# MISE EN SERVICE DU RÉACTEUR EPR FLAMANVILLE 3

Novembre 2022

Réponses d'EDF à l'avis de l'Autorité  
environnementale n°Ae 2021-106

Figure n°1 : Réacteur à quatre boucles

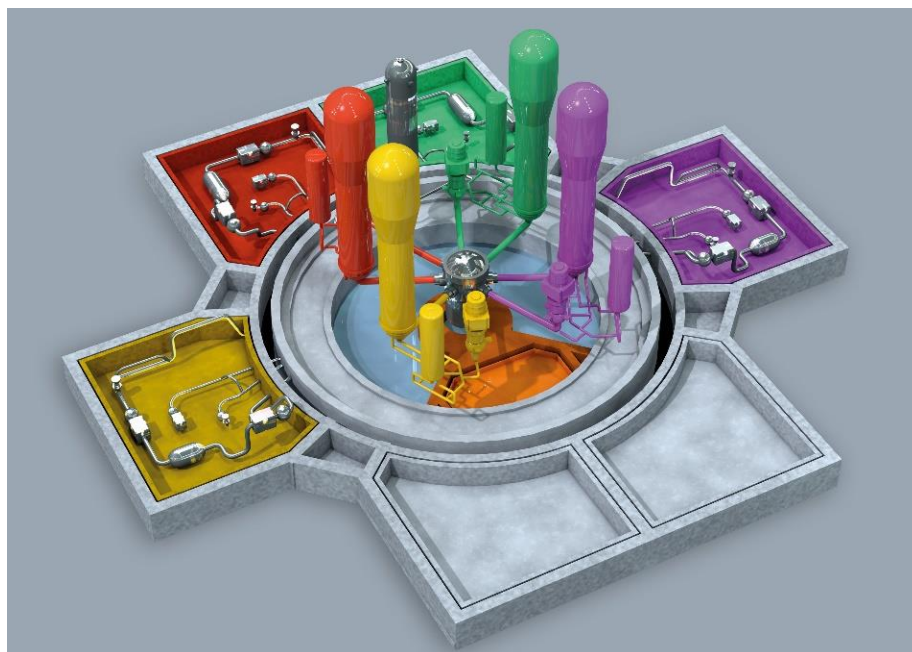
*« L'Ae recommande d'explicitier les combustibles qui seront utilisés dans l'EPR. »*

**Le réacteur de Flamanville 3 est prévu pour pouvoir utiliser du combustible à base d'uranium naturel.** Ce type de combustible est identique à celui qui était prévu dans l'étude d'impact du Dossier de demande d'autorisation de création de l'EPR de 2006 et son utilisation correspond bien aux rejets considérés dans l'étude d'impact. Il correspond au type de combustible usuellement utilisé dans les autres réacteurs à eau pressurisée (REP) du parc nucléaire français actuel.

Il s'agit d'un réacteur à quatre boucles.

Figure n°4 : cycle du combustible

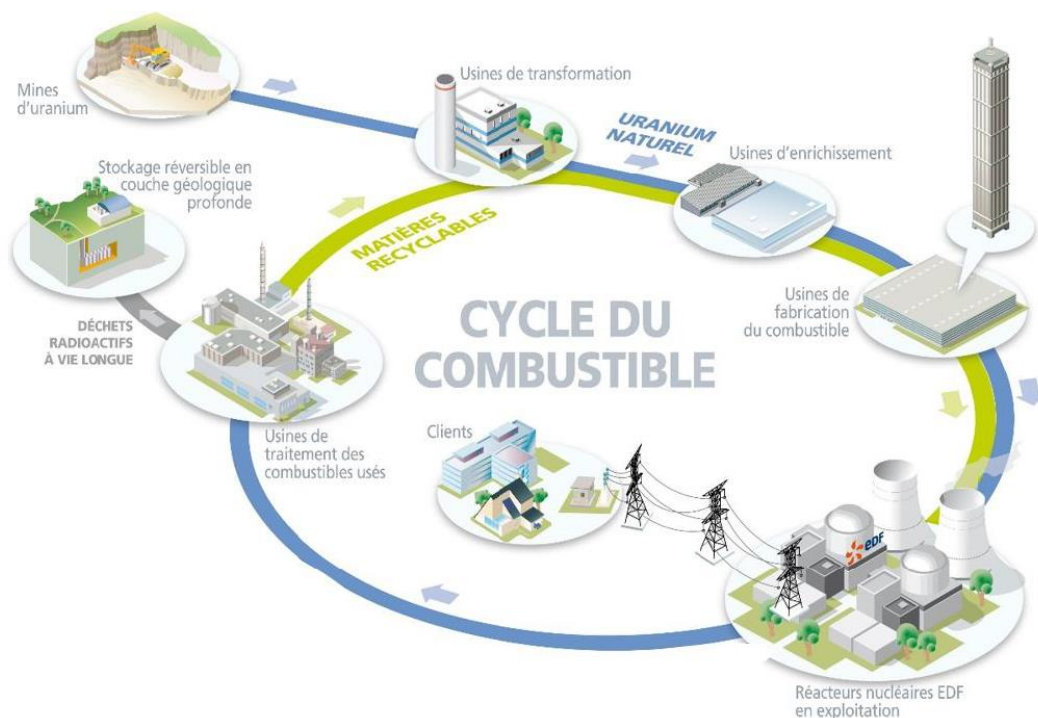
« L'Ae recommande d'étendre le chapitre "gestion des déchets" à toutes les matières radioactives, de caractériser l'ensemble des matières produites par le site et de préciser leur devenir, notamment celui des combustibles usés, et les incidences des installations de gestion nécessaires. »

Le cycle du combustible est représenté dans la figure suivante :

Ce minerai est extrait de mines, chimiquement transformé, puis enrichi en uranium 235 pour pouvoir fonctionner en réacteur. L'uranium naturel ainsi enrichi (UNE) est introduit sous forme de pastilles dans des tubes métalliques étanches qui sont assemblés pour former des assemblages. Ces derniers sont ensuite chargés dans le réacteur pour former le cœur, celui de Flamanville 3 étant constitué de 241 assemblages au total. Ils permettent de produire de l'électricité pendant quelques années avant d'être définitivement déchargés du cœur. Ils sont alors entreposés sous eau dans la piscine de refroidissement jouxtant le réacteur pendant une durée plus ou moins longue.
